## GESTIONE ASSOCIATA VALUTAZIONE AMBIENTALE STRATEGICA

*Oggetto: procedimento di VAS relativo alla 24^ Variante semplificata al RUC per previsione nuovo ambito residenziale "P14 – Don Maestrini" nel Capoluogo, in Comune di Pontassieve: esito istruttoria e parere motivato.*

**Oggetto:** A/2019/2526 - Trasmissione degli atti relativi all'adozione della 24<sup>a</sup> Variante semplificata al Regolamento Urbanistico per nuovo ambito residenziale "P14 Don Maestrini" nel capoluogo (P.F.2018/562). Fase della consultazione di cui all'art. 25 L. R. 10/2010, in materia di Valutazione Ambientale Strategica;(Prog. 2019\_018)

Rete idrica

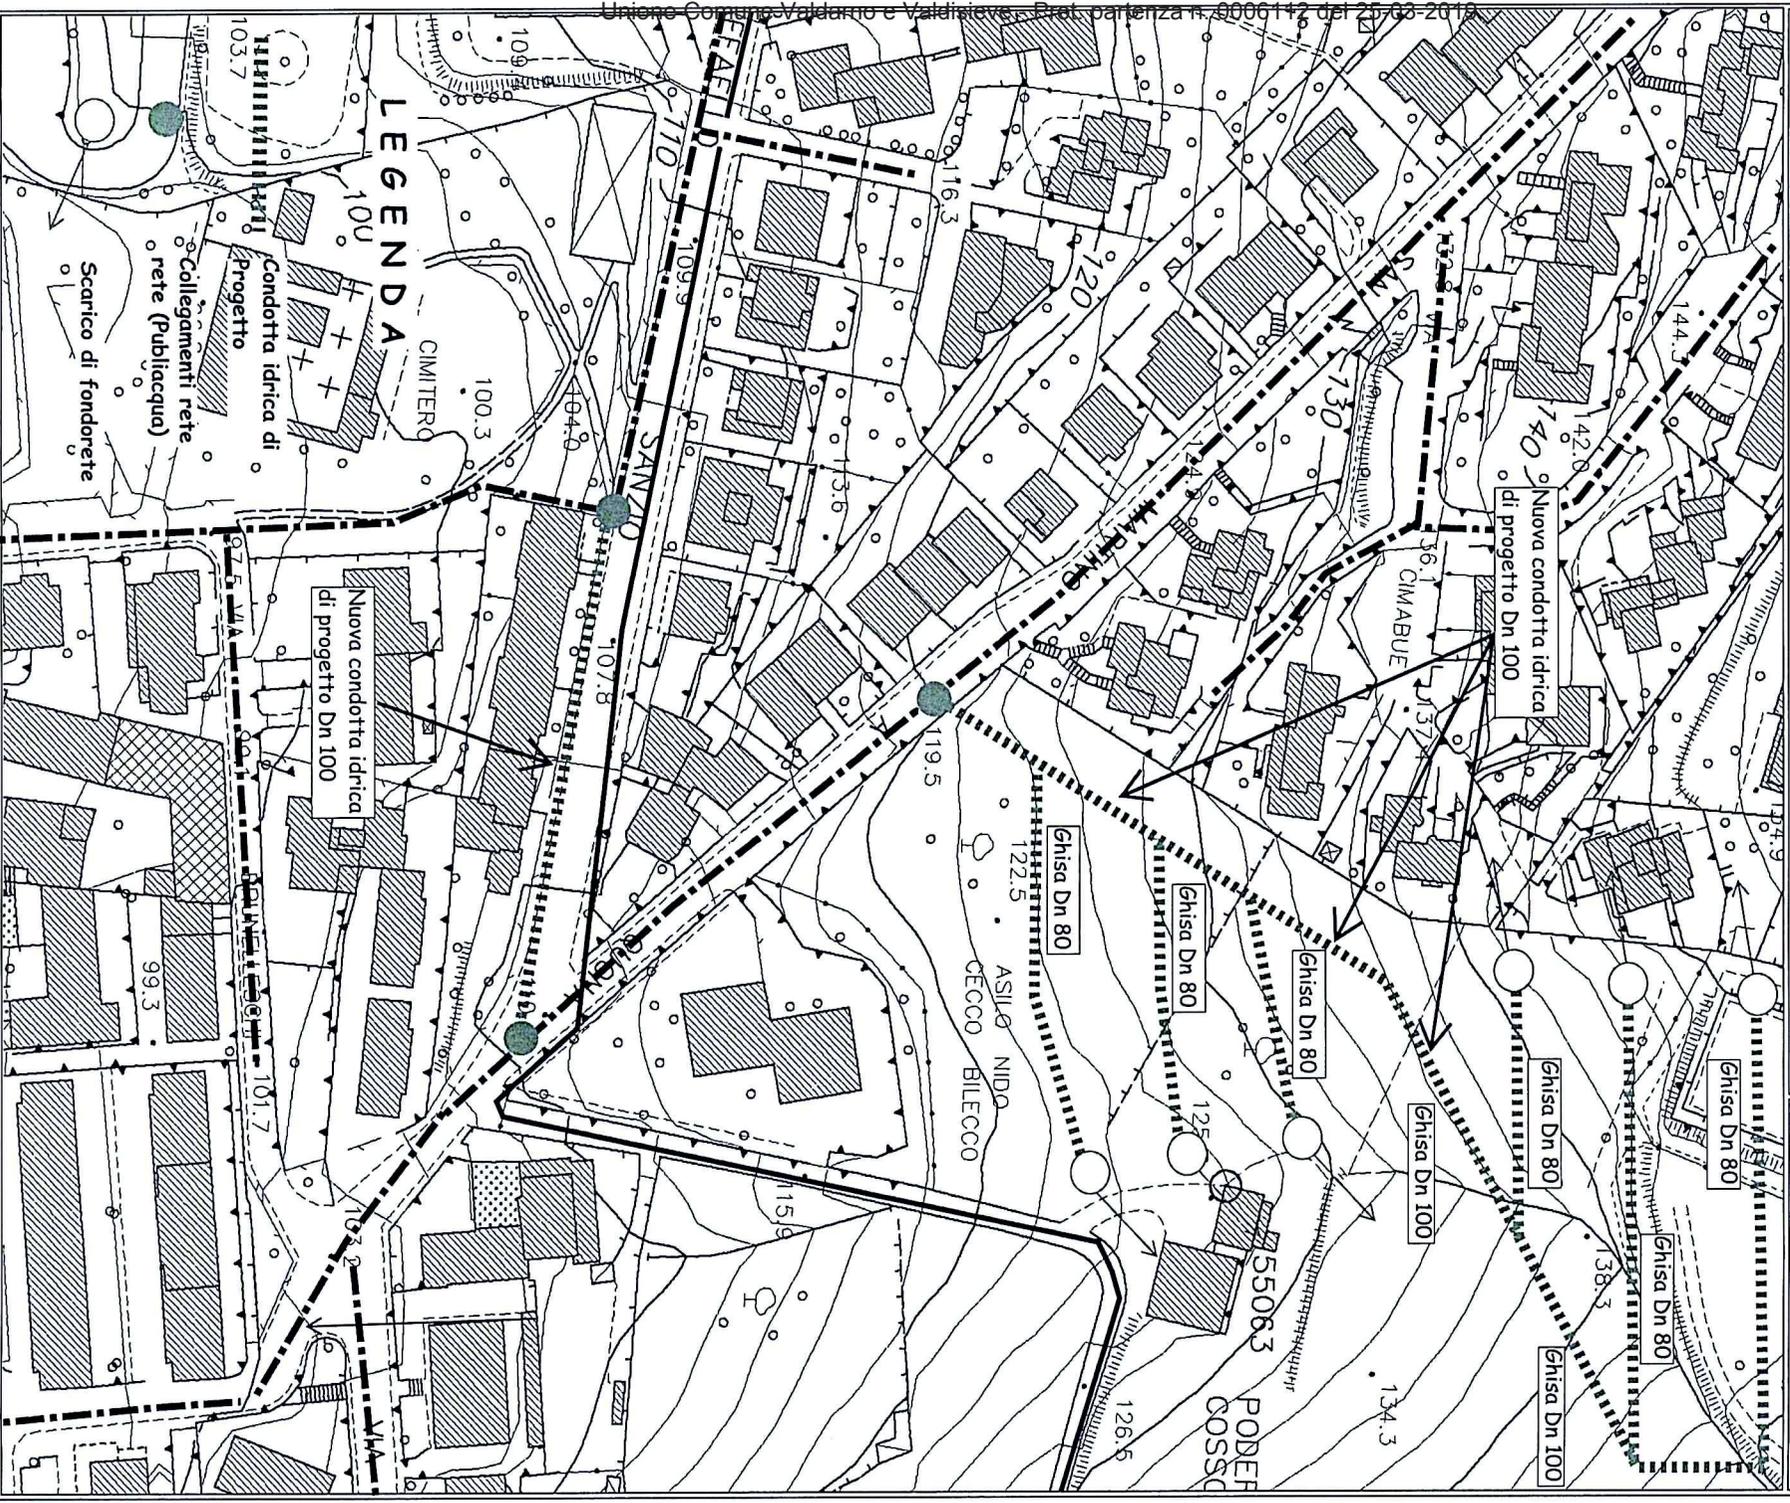
Per consentire l'approvvigionamento idrico all'intervento in oggetto si dovrà procedere, a onere economico a carico del soggetto proponente, all'estensione della rete idrica con posa di una nuova condotta in ghisa sferoidale Dn 100 sulla nuova viabilità di progetto. Inoltre dovrà essere potenziata la rete idrica con posa di nuova condotta in ghisa sferoidale Dn 150 in Via S. Martino a Quona, dall'incrocio con Via Giotto fino all'incrocio con Via Brunelleschi e in un tratto di Via Sanzio, come indicato nello schema Planimetrico allegato.

Per lo scarico dei reflui fognari neri provenienti dall'intervento in oggetto, dovrà essere realizzata con onere a carico del soggetto proponente, una nuova condotta fognaria nera in PVC su tutta la nuova viabilità di progetto, avente diametro minimo De 315 e relativi pozzetti di ispezione/salto da posizionare in linea con interasse 25/35 m. Inoltre dovrà essere posata una nuova condotta fognaria mista in Pvc De  $\geq$  500 in Via S. Martino a Quona, con partenza nei pressi dall'incrocio con la nuova viabilità di progetto fino all'incrocio con Via Brunelleschi. In tale condotta dovranno recapitare le sole acque meteoriche in uscita dalle vasche di laminazione a servizio del comparto, come indicato nello schema Planimetrico allegato.

Tale condotta dovrà prevedere un pozzetto ripartitore della portata (A) con prevalenza verso Via Sanzio, e proseguire con lo stesso diametro fino al nuovo pozzetto posto all'incrocio con Via Matteotti. Dal questo incrocio la condotta proseguirà per un breve tratto con diametro maggiore (Dn  $\geq$  1200) fino al successivo pozzetto su Via S. Martino a Quona, come indicato nello schema Planimetrico allegato.
